大冶市城市规划设计研究院有限公司		证书等级: 乙级 编号: 23420036	
建设单位	大冶同瑞置业有限公司	工程名称	同瑞御景府
院长	审定		校对
			制图
设计		图名	G1#楼南立面对比图1: 350
设计号	方案	图号	日期
15-1			2026. 08

大冶市城市规划设计研究院有限公司	建设单位	大冶同瑞置业有限公司	院长		审核		设计		设计号	方案	图号	15-3
证书等级:乙级 编号:23420036	工程名称	同瑞御景府	审定		校对		制图		图名	G1#楼标准层平面对比图1:250	日期	2026.08

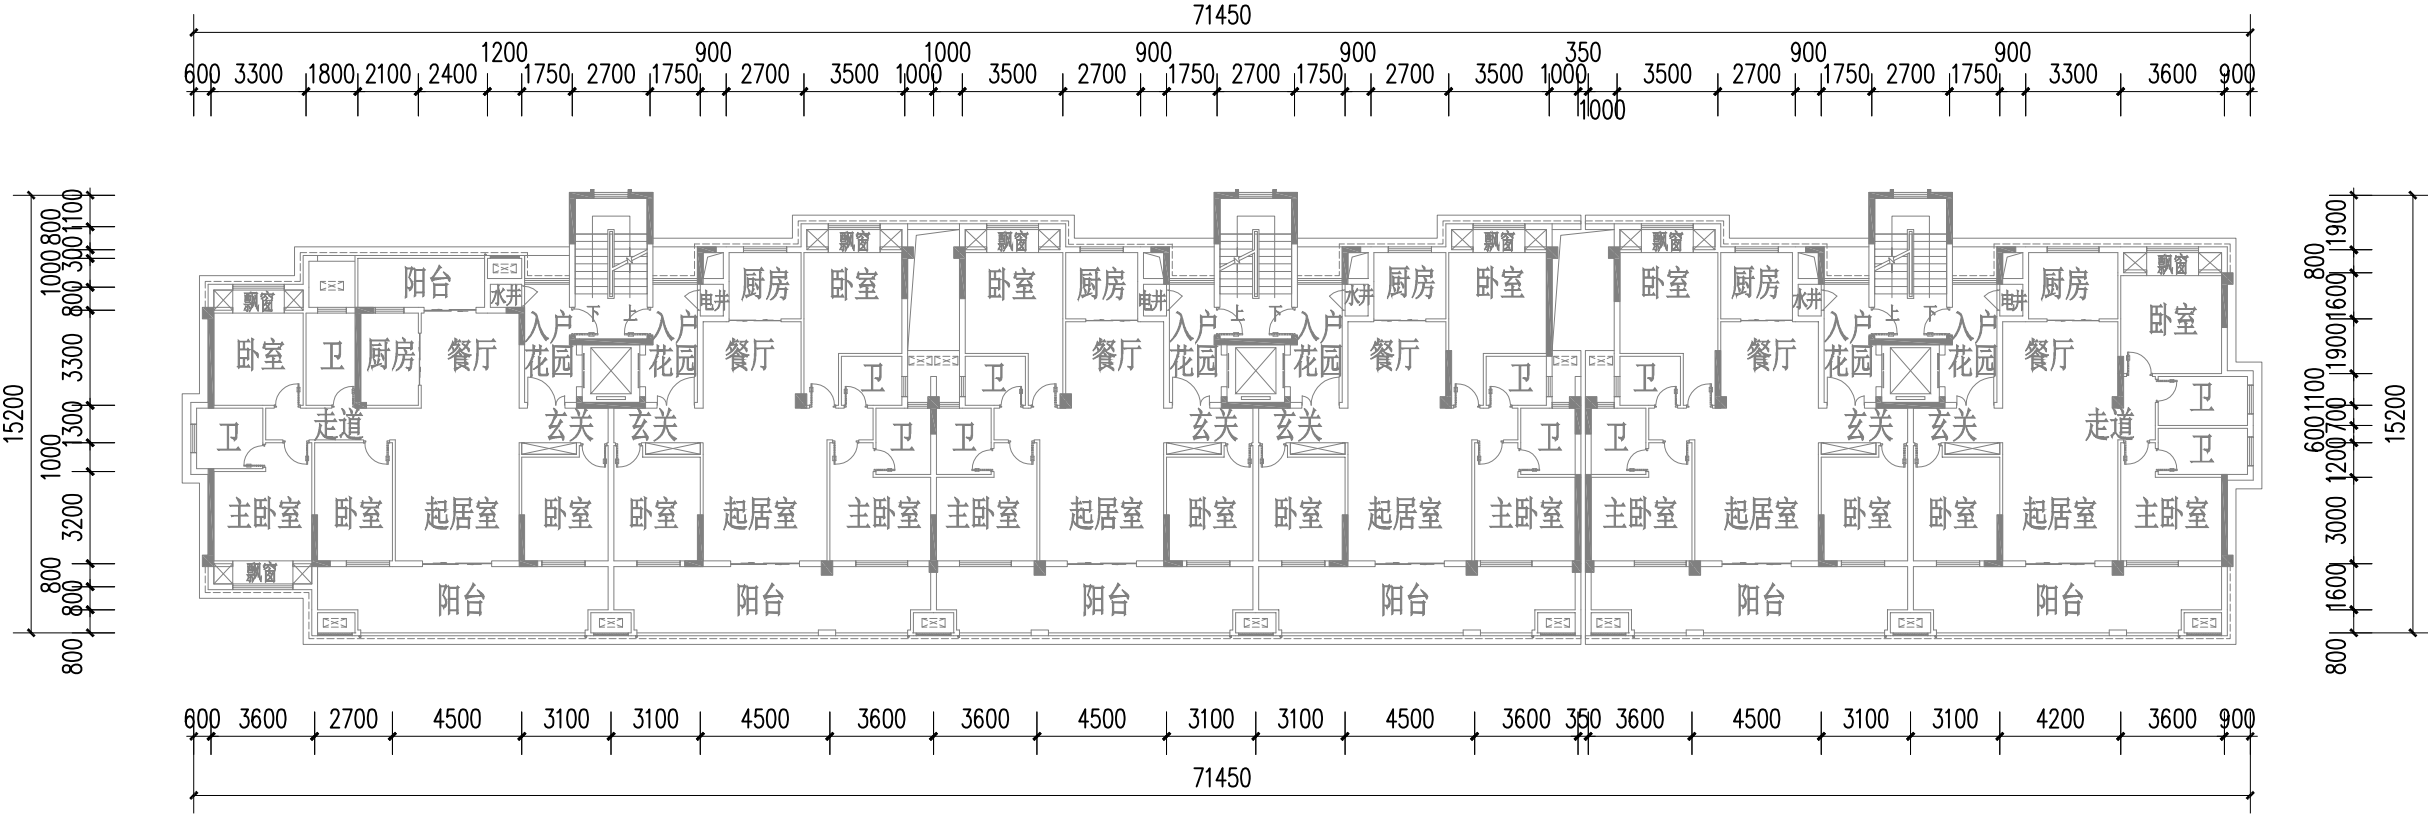
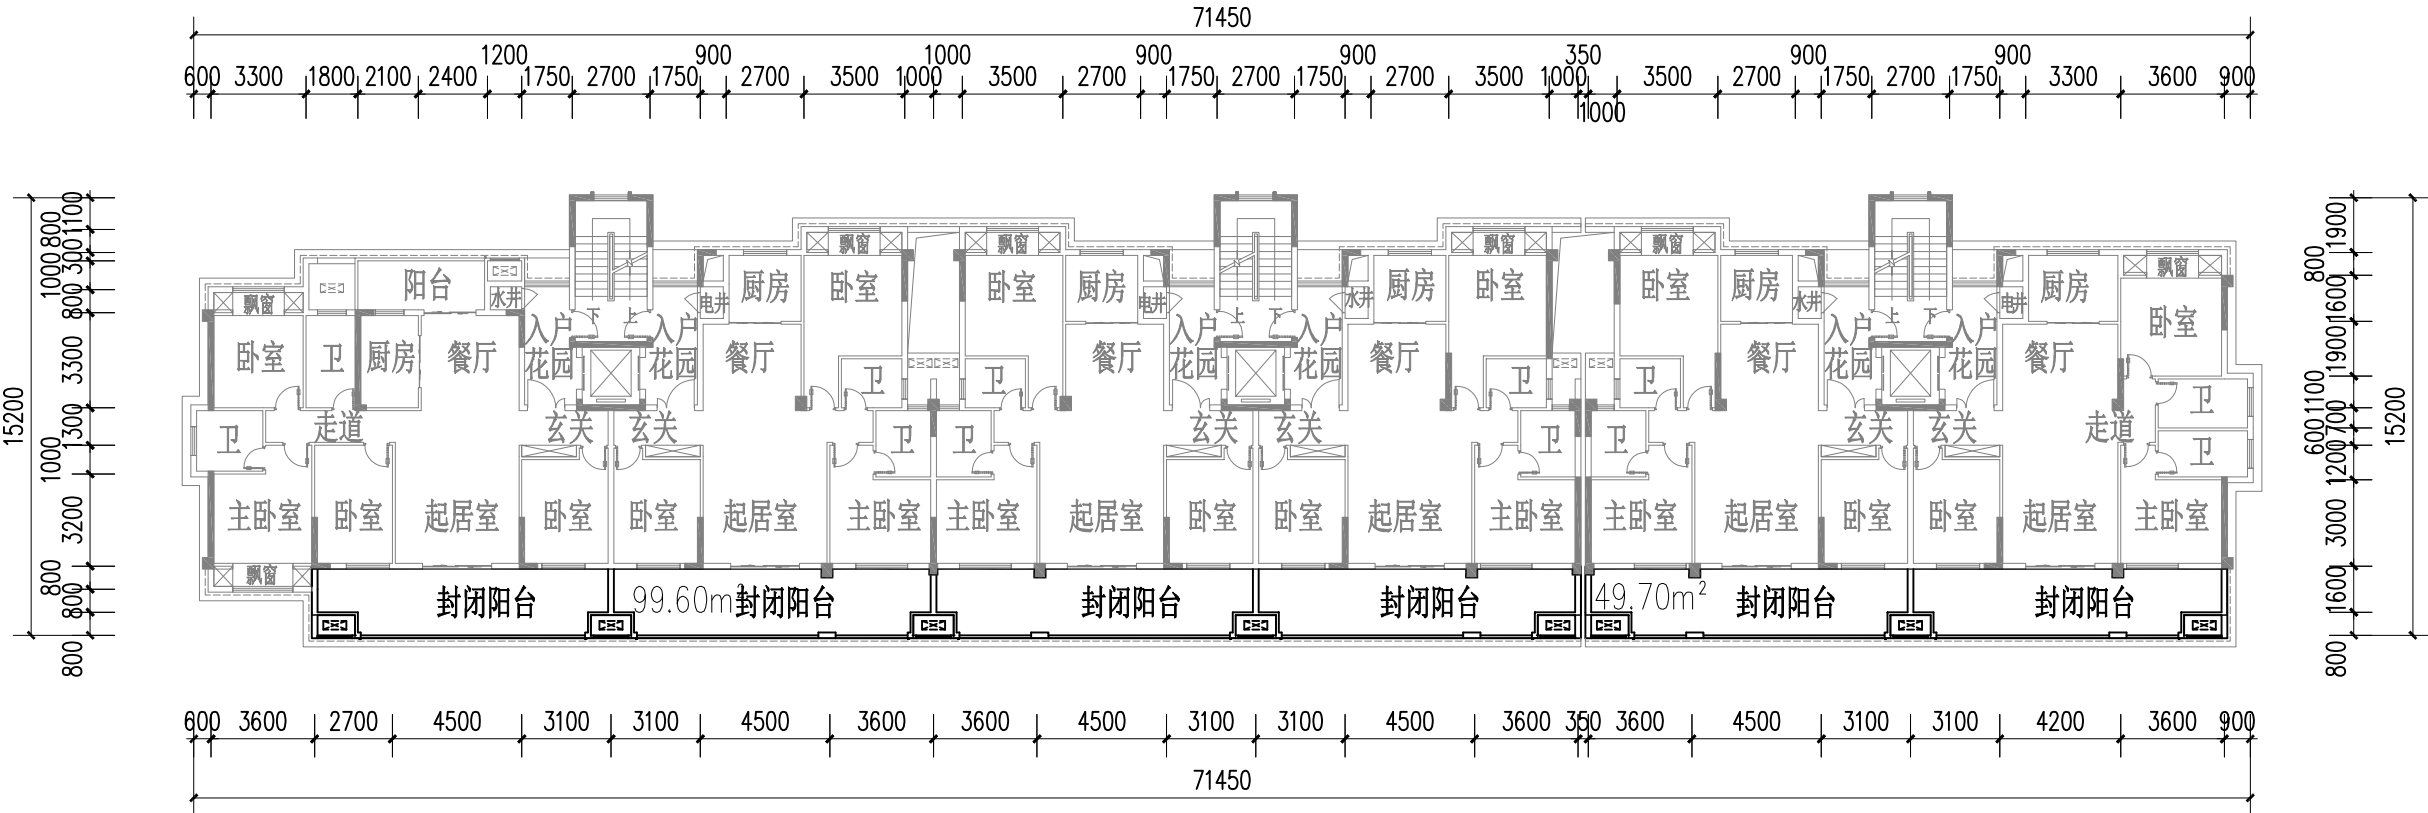
说明:本层仅将南侧阳台由敞开阳台变更为封闭阳台,面积增加74.65m²,计容面积不增加。

大冶市城市规划设计研究院有限公司	建设单位	大冶同瑞置业有限公司	院长		审核		设计		设计号	方案	图号	15-5
证书等级:乙级 编号:23420036	工程名称	同瑞御景府	审定		校对		制图		图名	G2#楼一层平面对比图1:250	日期	2026.08

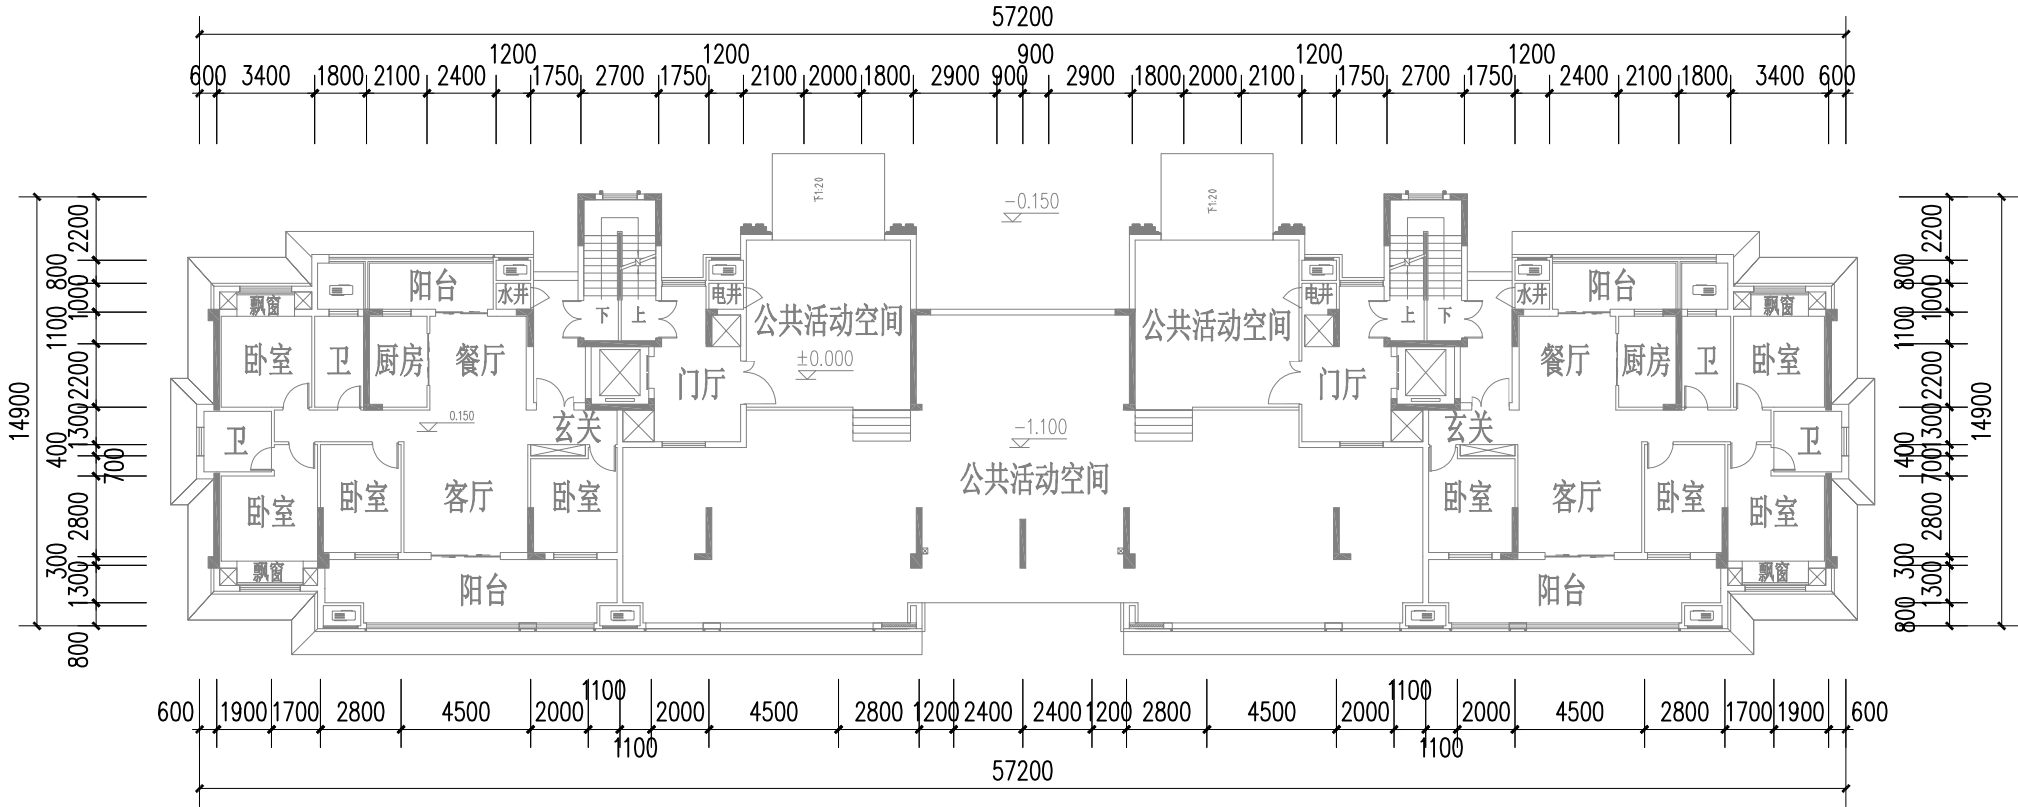
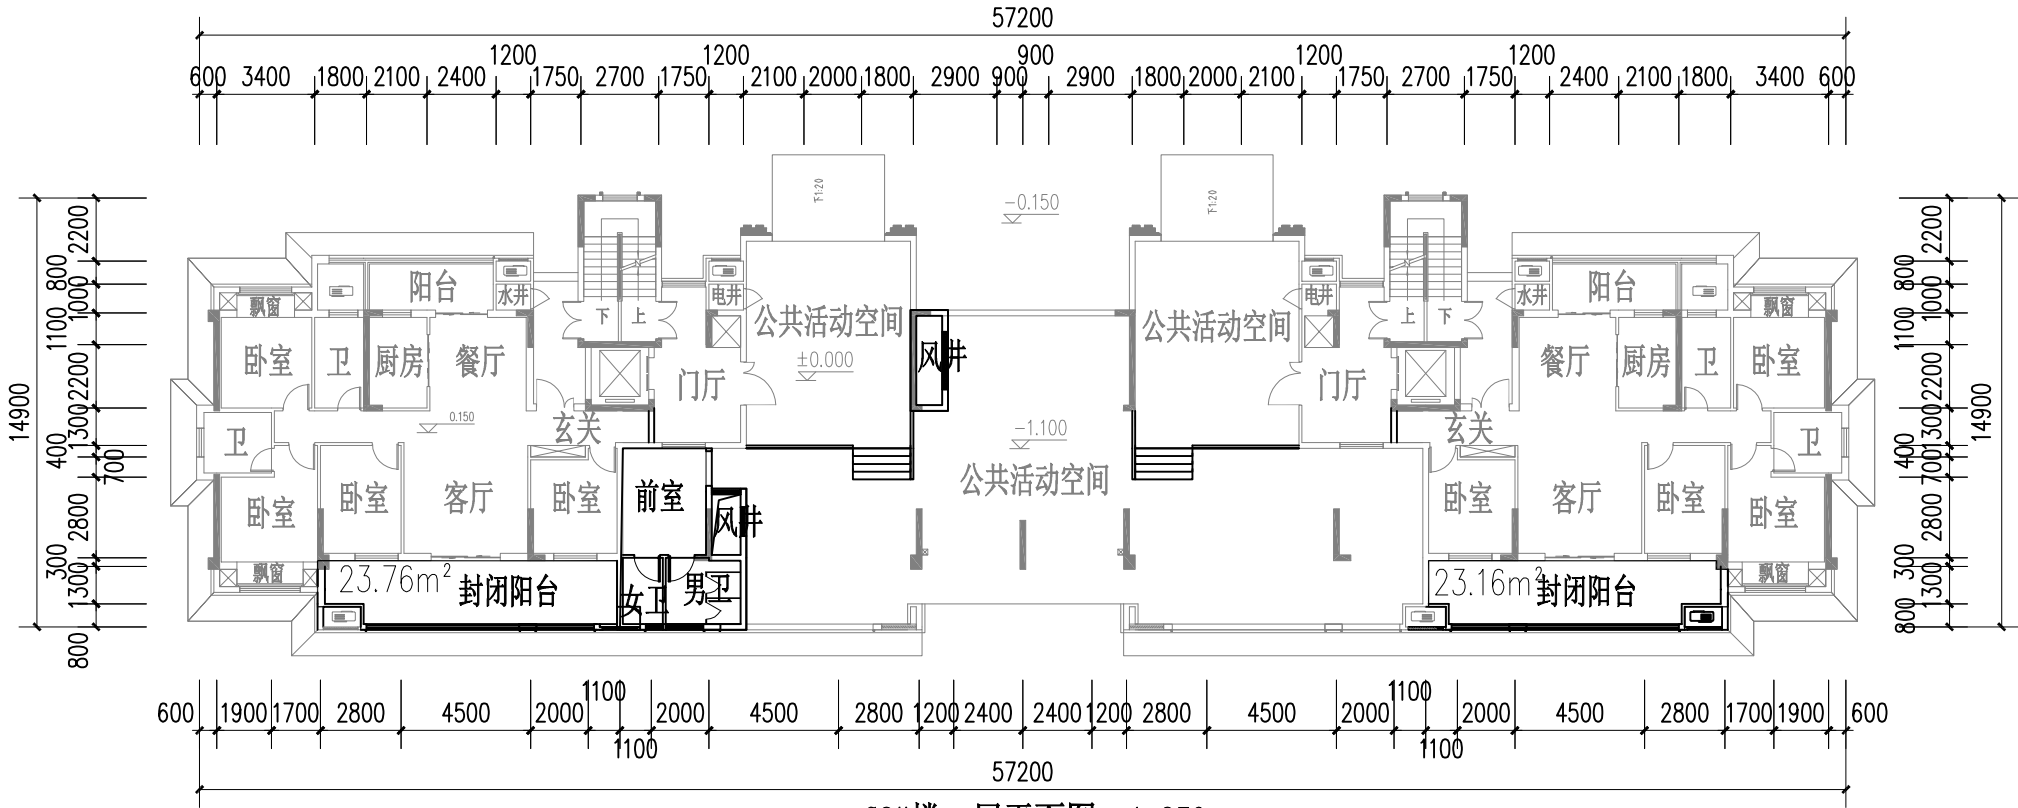
说明:本层增加2个风井,南侧阳台由敞开阳台变更为封闭阳台,公共活动空间设置卫生间,调整踏步位置。
门厅调整部分墙体。调整后住宅建筑面积(阳台)增加23.46m²,计容面积增加30.5m²。

大冶市城市规划设计研究院有限公司	建设单位	大冶同瑞置业有限公司	院长		审核		设计		设计号	方案	图号	15-6
证书等级:乙级 编号:23420036	工程名称	同瑞御景府	审定		校对		制图		图名	G2#楼标准层平面对比图1:250	日期	2026.08

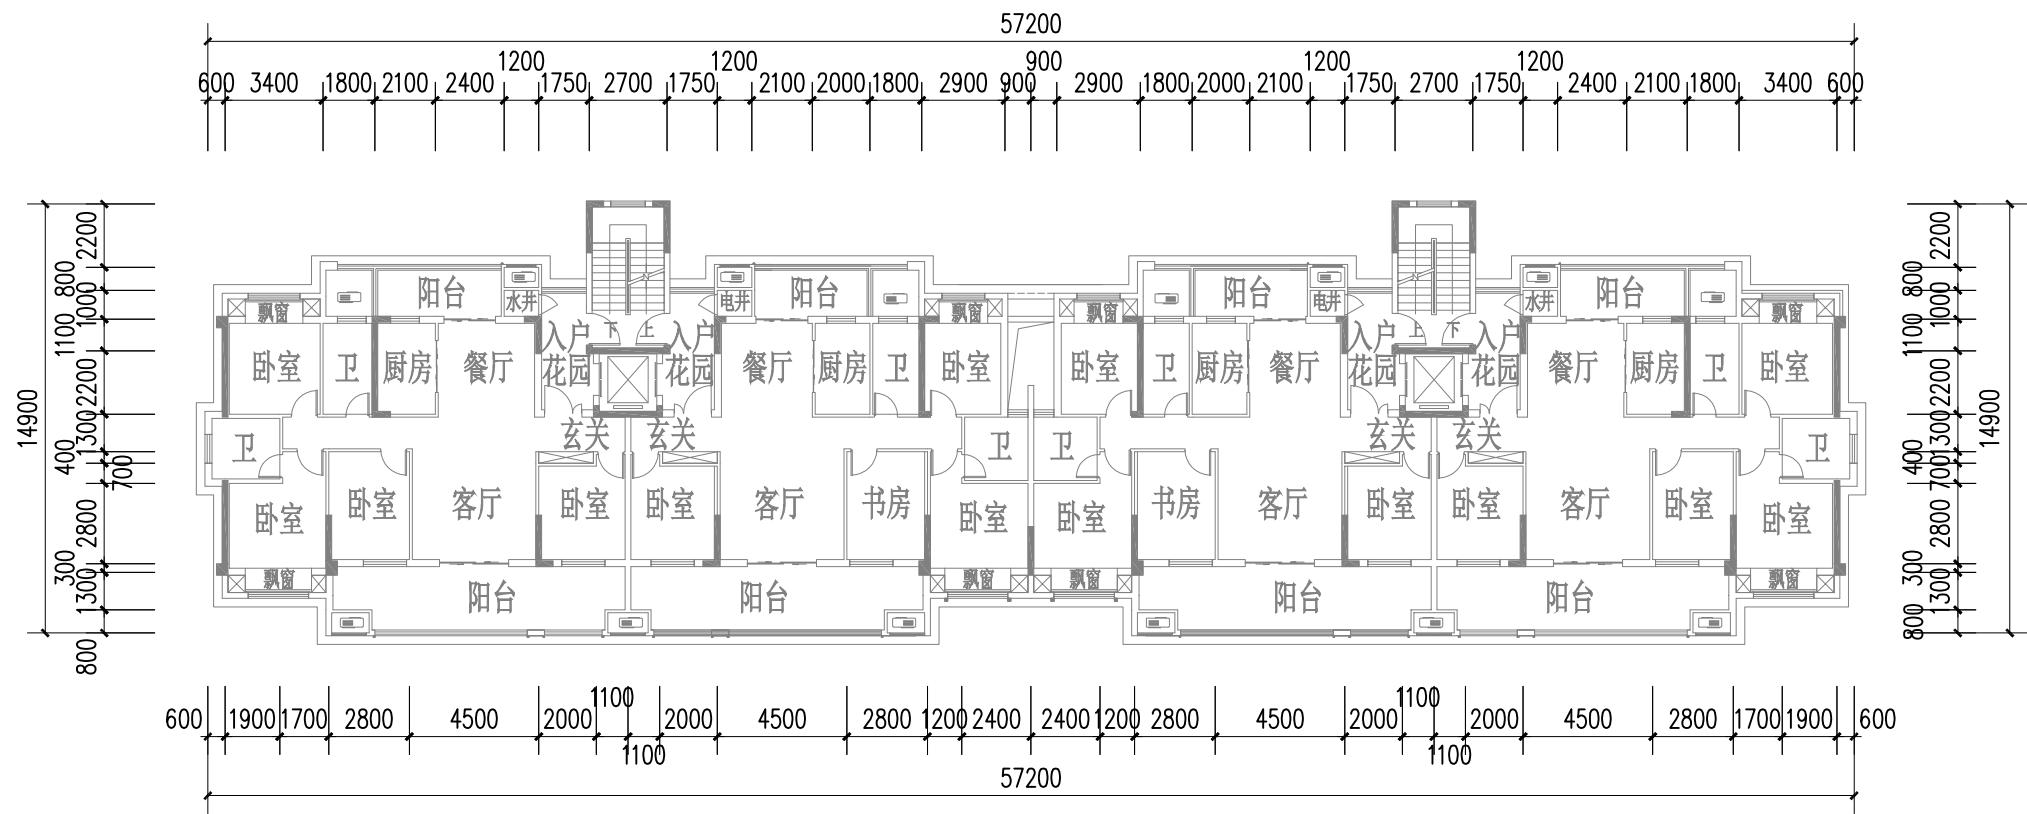
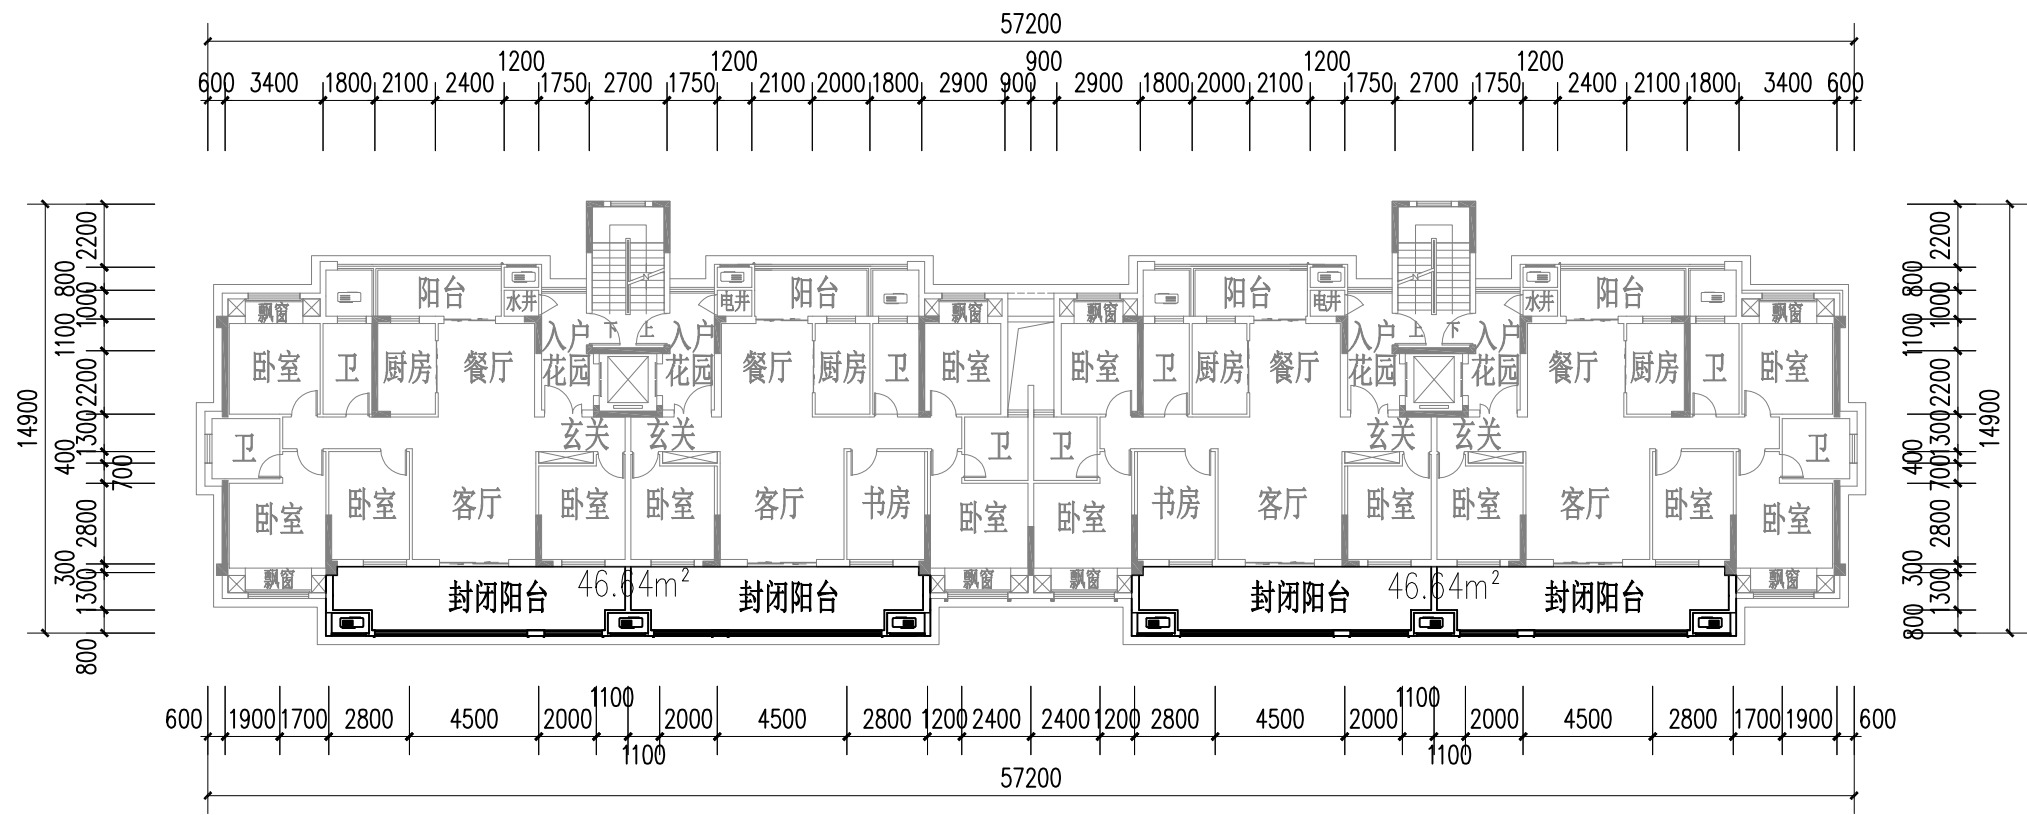
说明:本层仅将南侧阳台由敞开阳台变更为封闭阳台,面积增加46.64m²,计容面积不增加。
